**AVIS RELATIF À LA PROTECTION
CONTRE LES EVENTUELS EFFETS NOCIFS ET NUISANCES
PROVOQUÉS PAR LES RAYONNEMENTS NON IONISANTS
GÉNÉRÉS PAR DES ANTENNES ÉMETTRICES STATIONNAIRES**

Commune : PROFONDEVILLE - Exploitant : TELENET GROUP

Référence exploitant : NR1042G

Rapport n° 1138 / 2024

Figure 1 : Vue en plan des lieux de séjour et des points de contrôle

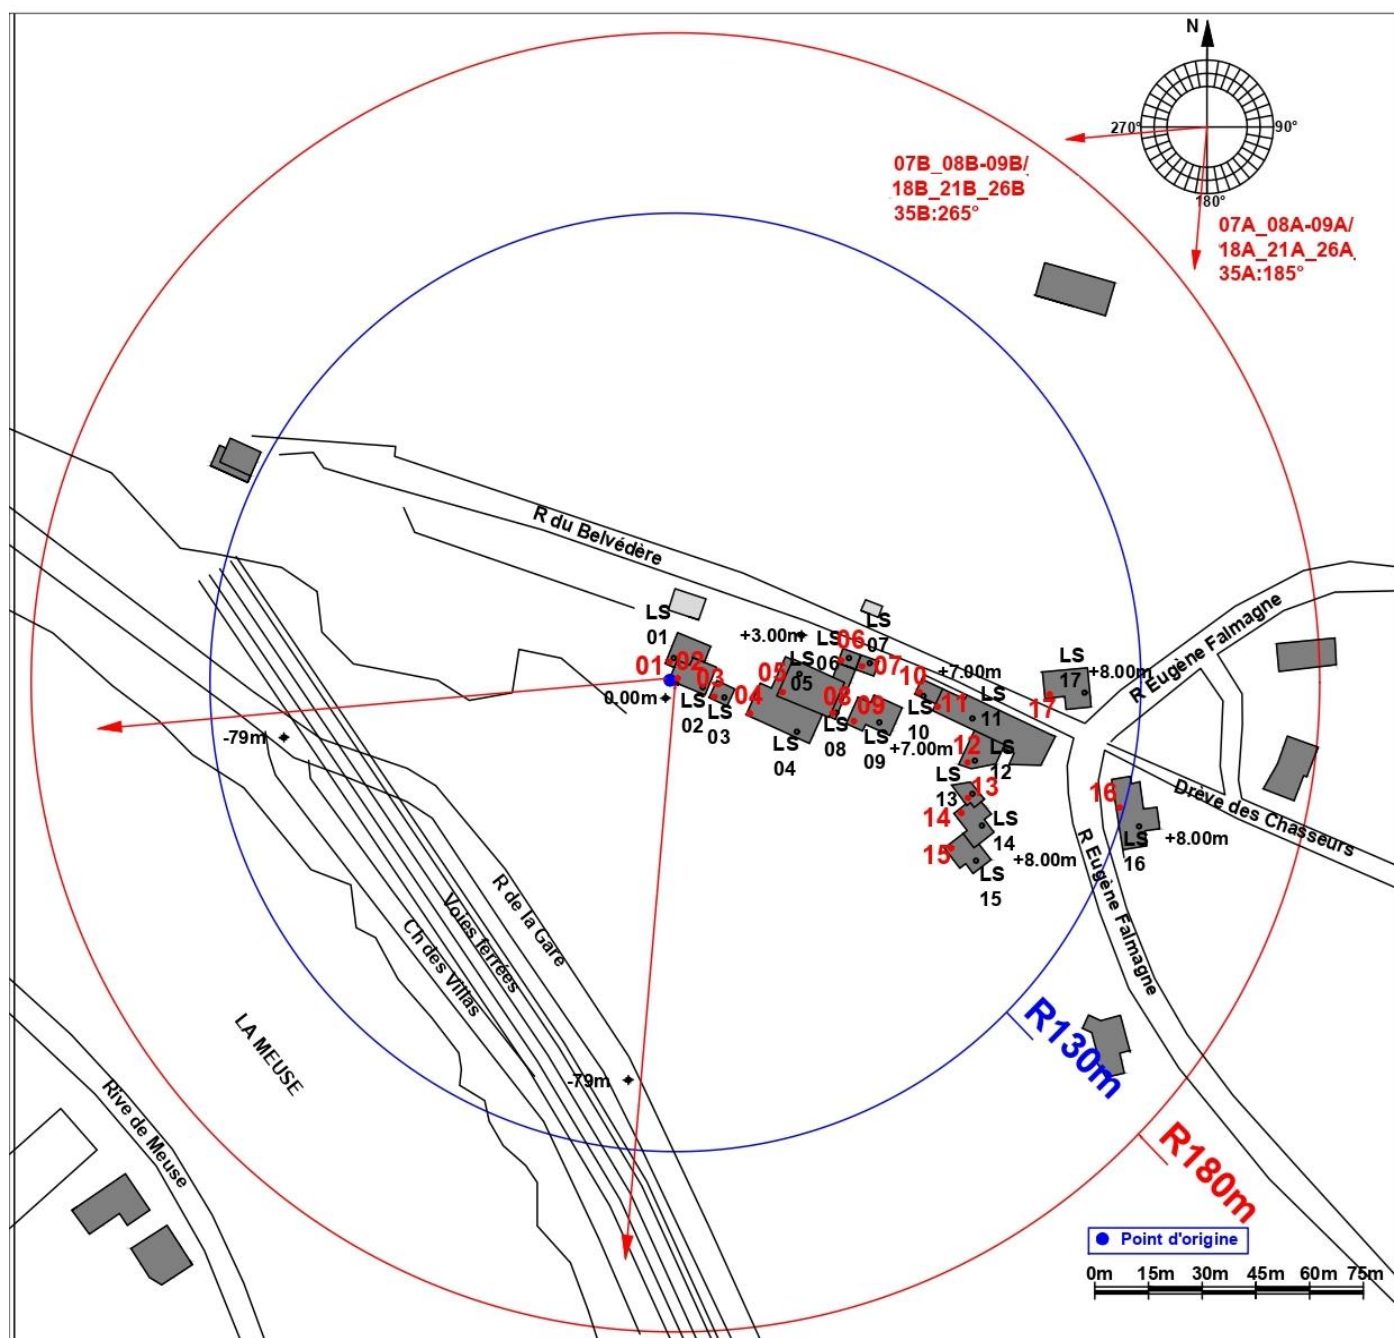
Les fréquences d'émission, la puissance rayonnée par chacune des antennes et leur gain permettent de déterminer le rayon de la zone à analyser. Tout dépassement de la limite par installation est exclu en dehors de cette zone. Le tableau 2 reprend les 35 LS² pour lesquels l'indice d'exposition est le plus élevé. Les différentes colonnes indiquent :

- le numéro du point de contrôle repris sur un des plans de la figure 1;
- le numéro du LS dans lequel se trouve le point de contrôle de la 1^{ère} colonne ;
- l'atténuation d'obstacle prise en compte pour le calcul de l'indice d'exposition dans le LS ;
- le résultat du calcul de l'indice d'exposition.

En ce qui concerne les antennes de l'installation mentionnées dans le tableau 1, la distance maximale à laquelle la limite pourrait être atteinte, à l'extérieur, est égale à 72,8 m. S'il n'y a pas de LS à une distance inférieure, les antennes respectent forcément la limite d'immission.

Dans le cas des LS situés à l'intérieur des bâtiments, une atténuation d'obstacle est prise en compte et il en résulte que la distance maximale à laquelle la limite pourrait être atteinte se réduit à 51,6 m.

Figure 2 : Vue en plan des installations d'antennes dans un rayon de 300 mètres autour de l'installation faisant l'objet de la demande d'avis

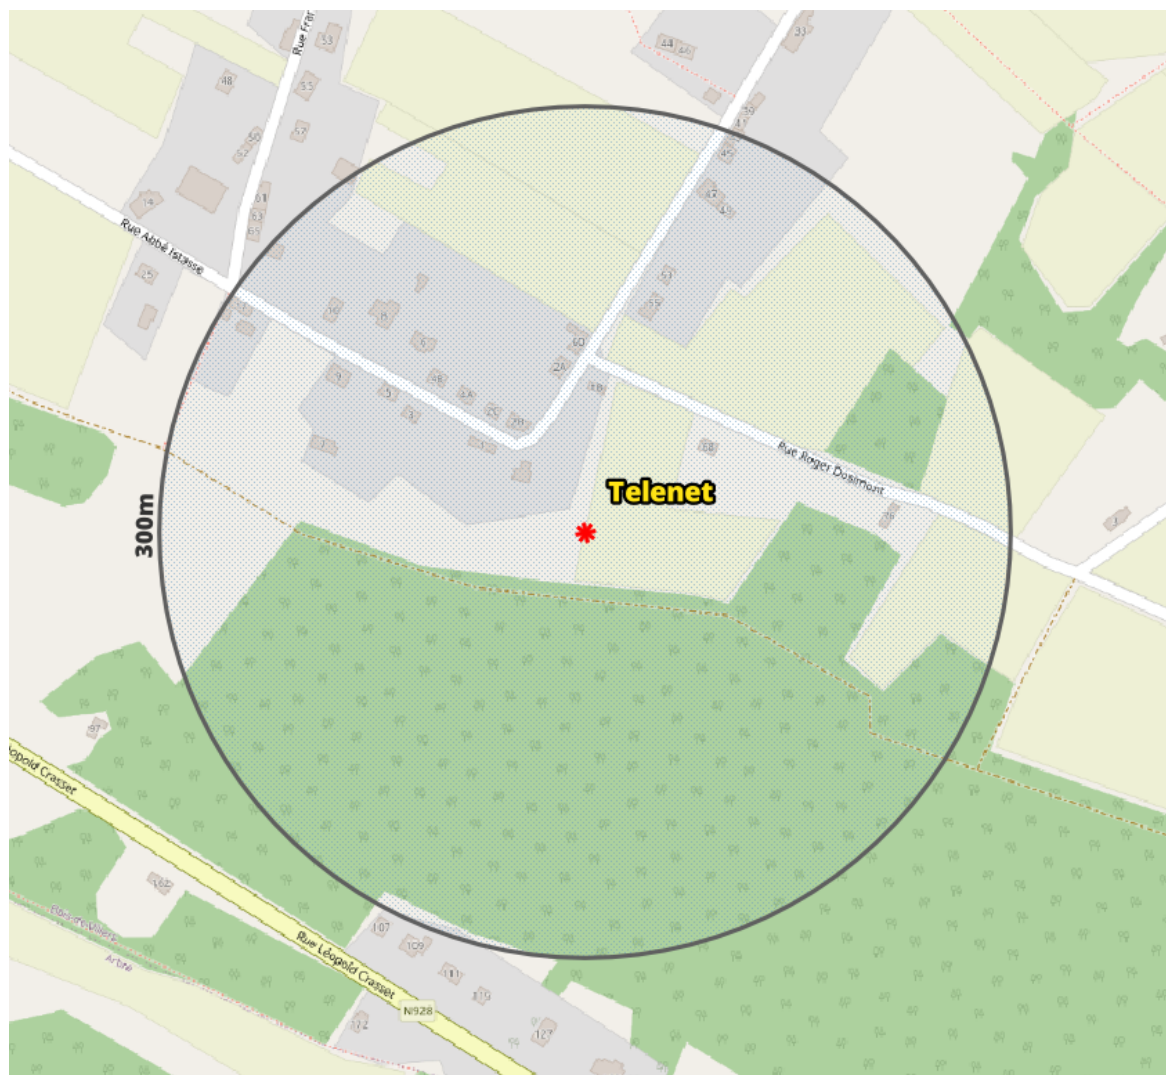
Le plan en projection verticale de la figure 2 indique la localisation des installations d'antennes émettrices stationnaires visées par le décret et situées dans un rayon de 300 mètres autour de l'installation référencée dans le paragraphe 2 et localisée au centre du cercle. Les données de localisation de ces antennes et les avis correspondant sont accessibles via le cadastre en ligne des antennes émettrices stationnaires⁶. Les installations prises en compte dans l'évaluation du respect de la limite cumulative sont les installations d'antennes émettrices déclarées en service par l'exploitant à la date du présent avis, à l'exception de l'installation référencée dans le paragraphe 2 et éventuellement d'autres installations ayant fait l'objet d'une demande d'avis à la même date et qui sont situées à l'intérieur de la zone de 300 mètres de rayon.

- il y a au plus 4 installations d'antennes émettrices stationnaires présentes dans la zone d'évaluation de 300 mètres de rayon représentée dans la figure 2, y inclus l'installation référencée dans le paragraphe 2 : la limite cumulative définie à l'article 4, §2 du décret est nécessairement respectée dans les lieux de séjour à l'intérieur de la zone d'évaluation de 300 mètres de rayon ;

- b) il y a exactement 5 installations d'antennes émettrices stationnaires présentes dans la zone d'évaluation de 300 mètres de rayon représentée dans la figure 2, y inclus l'installation référencée dans le paragraphe 2 et il existe, pour 3 ou 4 de ces installations, un avis attestant le respect de la limite abrogée de 3 V/m : la limite cumulative définie à l'article 4, §2 du décret est nécessairement respectée dans les lieux de séjour à l'intérieur de la zone d'évaluation de 300 mètres de rayon ;

- c) dans tous les autres cas, il a été vérifié que la limite cumulative définie à l'article 4, §2 du décret n'est pas dépassée dans les lieux de séjour sur base du nombre d'installations localisées dans la zone d'évaluation de 300 mètres de rayon représentée dans la figure 2, de leur localisation ainsi que des données inscrites dans la figure 1 et au paragraphe 4 du présent avis et dans les avis attestant le respect de la limite par installation ou de la limite abrogée de 3 V/m relatifs aux autres installations reprises dans la figure 2.

Compte tenu des considérations ci-dessus, il apparaît que l'intensité du rayonnement électromagnétique généré, dans les lieux de séjour situés dans un rayon de 300 mètres autour de l'installation référencée dans le paragraphe 2, par l'ensemble des antennes émettrices stationnaires de l'ensemble des exploitants du même site d'antennes émettrices stationnaires respecte la limite fixée à l'article 4, § 2 du décret.
